MINISTERIO PARA LA TRANSICIÓN ECOLÓGICA Y EL RETO DEMOGRÁFICO

18545 *Resolución de 4 de noviembre de 2022, de la Dirección General de Calidad y Evaluación Ambiental, por la que se formula declaración de impacto ambiental del proyecto «Parque fotovoltaico La Dehesilla de 100 MWp, y su infraestructura de evacuación, en los términos municipales de Córdoba y Montemayor (Córdoba)».*

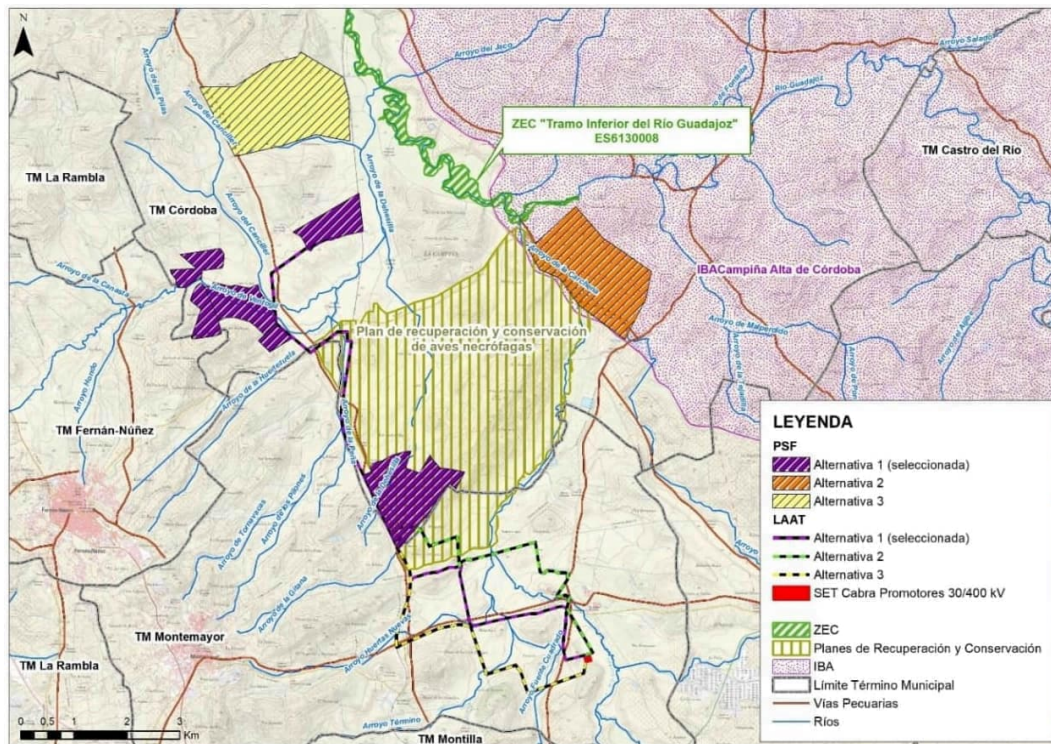
En este sentido, el Servicio de Gestión del Medio Natural de la Delegación Territorial de Desarrollo Sostenible de Córdoba de la Junta de Andalucía, atendiendo al informe de su Departamento de Geodiversidad y Biodiversidad, pone de manifiesto que la alternativa 3 es la ubicación que menos impacto ambiental supondría, puesto que no afecta a los dormideros de milanos reales (*Milvus milvus*) y es la opción más alejada de zonas con hábitats propicios para el alzacola rojizo (*Erythropygia galactotes*).

A este respecto, el promotor alega que la alternativa 3 de la planta solar no es idónea debido a que su instalación afectaría indirectamente a la Zona de Especial Conservación (ZEC) «Tramo Inferior Río Guadajoz». Asimismo, el impacto paisajístico sería mayor, llegando a ser visible desde el núcleo urbano de Santa Cruz, y además la distancia a la subestación sería de más de 10 Km y, por ende, la línea de evacuación conllevaría plantear alternativas aéreas con un mayor impacto ambiental, especialmente sobre el milano real.

El promotor selecciona la alternativa 1, al considerarla como la alternativa que menor afección ambiental presenta, fundamentalmente porque el impacto sobre flora, fauna y espacios protegidos lo considera leve, así como por ser la alternativa de menor complejidad técnica y más viable económicamente. Asimismo, se ha diseñado respetando los caminos existentes, sin necesidad de construcción de nuevos viales de acceso.
